# 无锡地铁集团有限公司

锡地铁函〔2021〕218号

## 关于立智道与金融七街交叉口西北侧地块 出让地铁保护意见的函

立智道与金融七街交叉口西北侧地块与轨道交通关系图

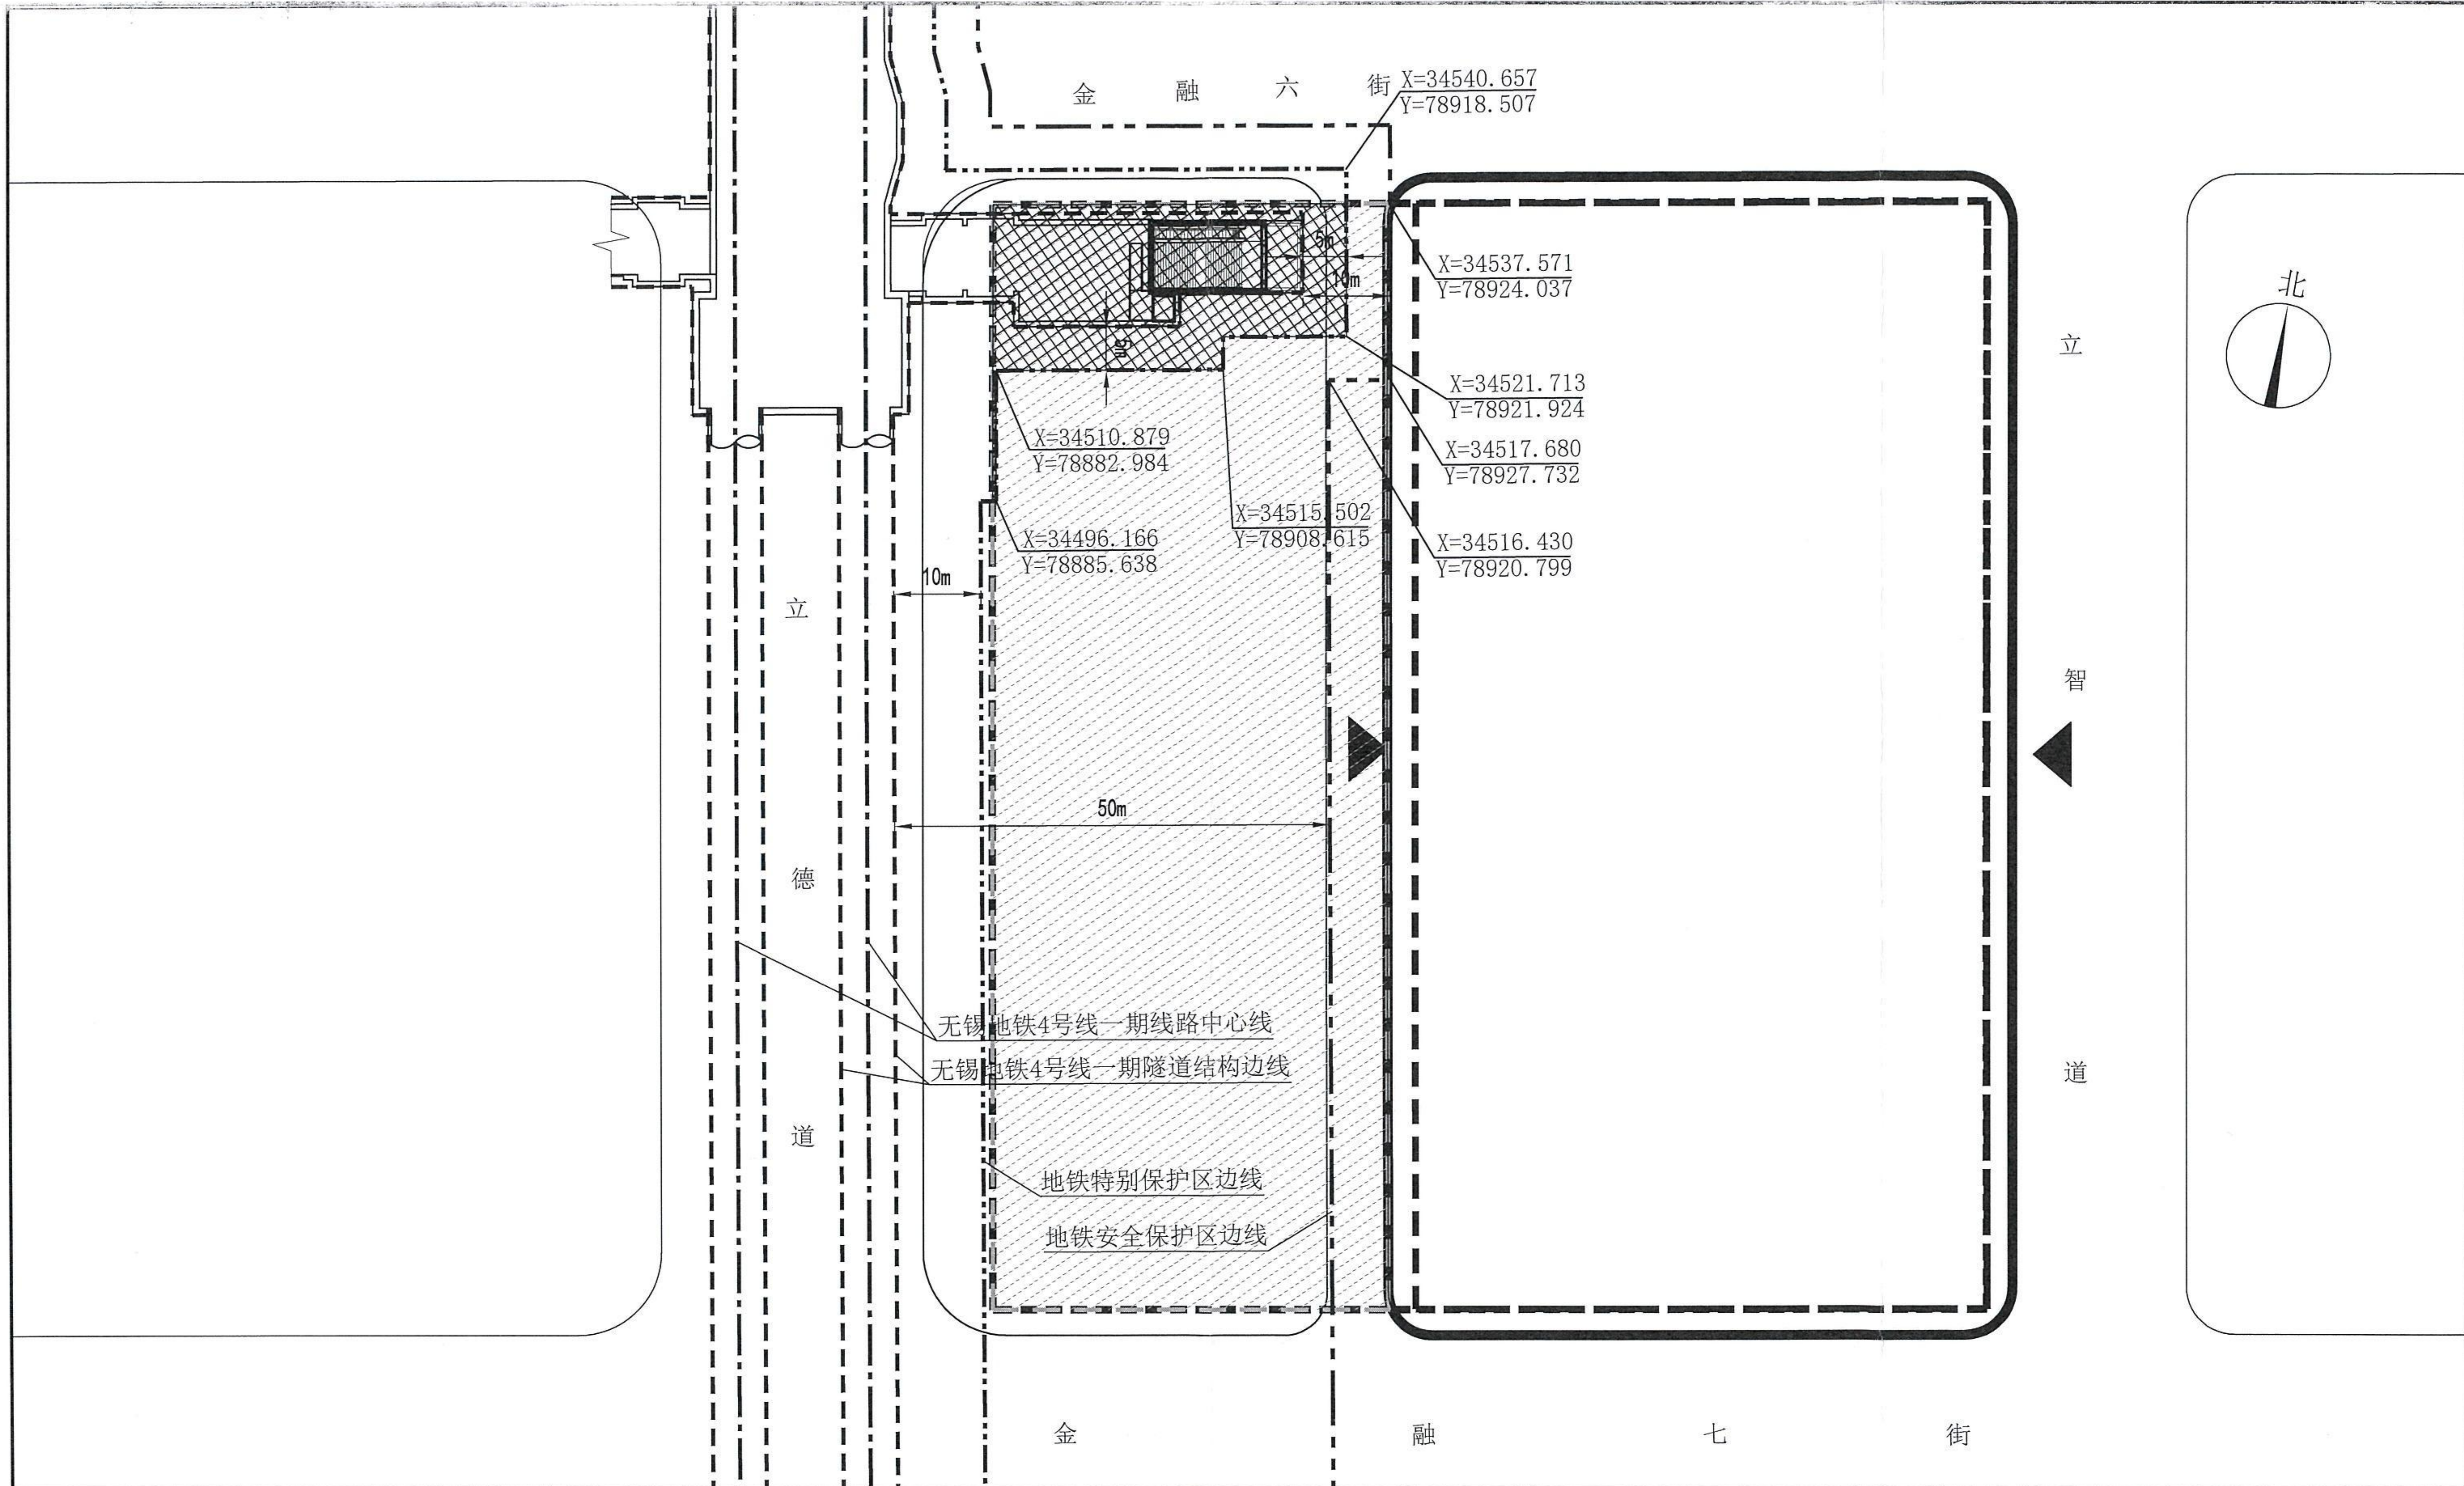
立智道与金融七街交叉口西北侧地块（以下简称“该地块”）位于地铁4号线的安全保护区及特别保护区内。该地块地下建筑控制线内涉及地铁特别保护区的，我公司已在附图中采用网格进行标识。

根据《无锡市轨道交通条例》关于安全保护区的管理规定，地块开发建设单位应当事先书面征求地铁集团的意见；地块内实施方案（包括围墙、出入口、管线等附属设施）与地铁设施之间应满足结构安全退距、消防、环评等技术要求；在特别保护区内除《无锡市轨道交通条例》第二十六条规定允许的建设活动

外，不得进行其他建设活动；地块开发建设单位应当分析、论证施工活动对轨道交通设施的影响，制定轨道交通设施安全保护区方案，并经地铁集团同意后，按照方案进行施工。
